工程指示 / 要求簡箋 ENGINEER INSTRUCTIONS(E.I.)

工程指示編號:	EI- 8523A	修改版本:	A
	HK- 2020		
工程編號:	J 856	工程名稱:	天榮站
收件人:	生統/Maggie	發件人:	Iris
工程項目:	T1幕牆玻璃補單(45F,SU層) 增加數量 (A版本)	日期:	08/11/2024

美特鋁質有限公司 MIDI Aluminium Fabricator Ltd.				工程號 J856	類別 制圖 劉燦	物料號 2022-10-18	-	
				地盘 天榮站	復核 徐詳坤	2022-10-19	圖號 GL4-F01F	數量 -
修改 日期	-	-	-	採用工廠 <input checked="" type="checkbox"/> 地盤	图纸名称 玻璃加工图	批准 林仁安	2022-10-19	單件重量 - (KG)
				材料 GLASS

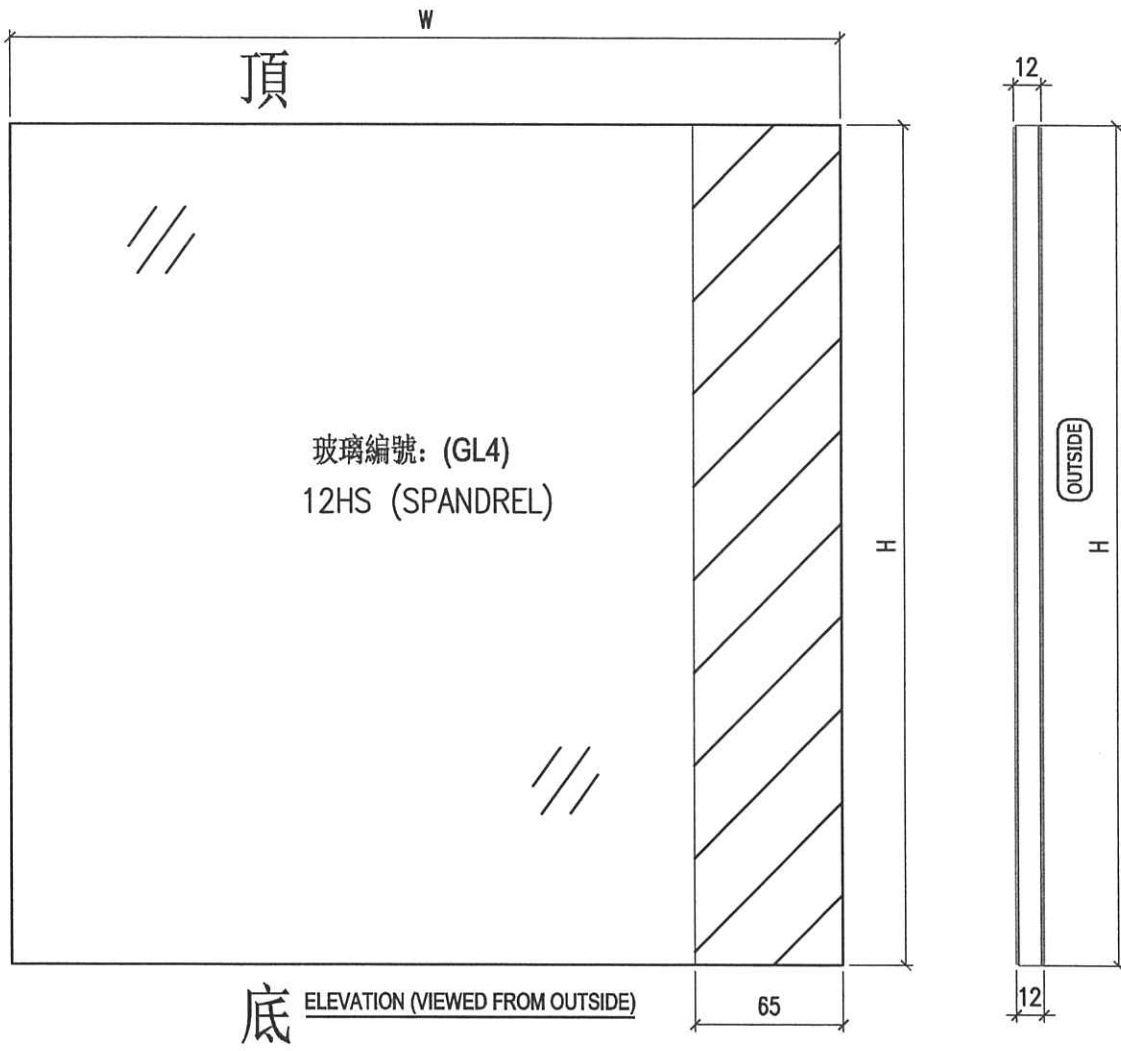
內容:
原EI5364於2022年12月做好,2023年12月送到工廠,2024年7月開始細裝時發現玻璃表面出現大面積彩虹印,固玻璃需重訂,現訂45/F,SU層數量,Total:43件

A版本: GL4-A08 增加1件
